Commune de
VILLERS-LA-VILLE

Séance du **14 JUIN 2024.**

DEMANDE DE PERMIS D'URBANISME DE CONSTRUCTIONS GROUPEES. M4B SPRL représentée par BAUDRY Thierry. PU043/2024.

Figure 2: Cartographie LIDAXES II des axes de ruissellement et bassin contributif associé

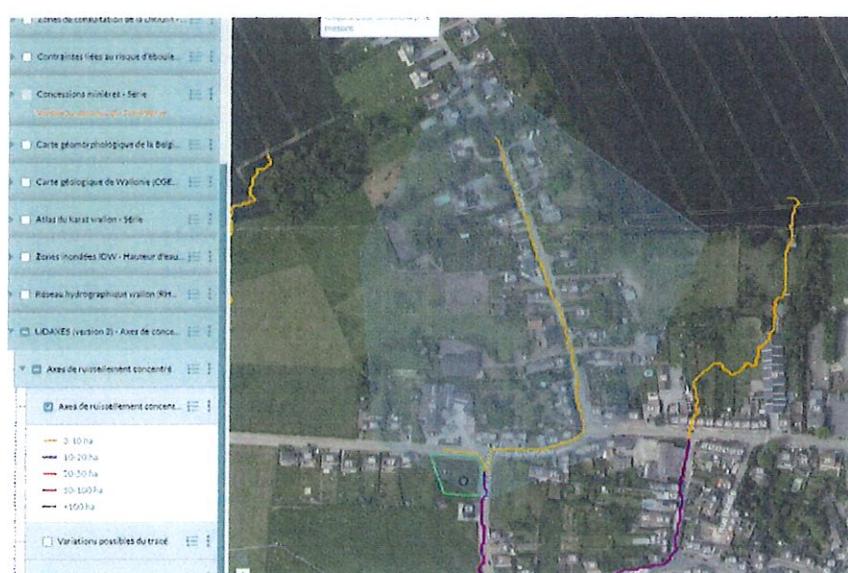
Il est néanmoins longé par un axe de ruissellement reprenant les eaux pluviales d'un bassin contributif d'environ 7,5Ha.

Ces eaux de ruissellement sont reprises par le réseau d'égouttage public, mais celui-ci étant généralement prévu pour une pluie avec une période de retour de 20 ans et les axes LIDAXES II prenant en compte une pluie avec une période de retour de 25 ans, le réseau d'égouttage pourrait arriver à saturation et déborder sur la voirie voire dans les habitations à proximité.
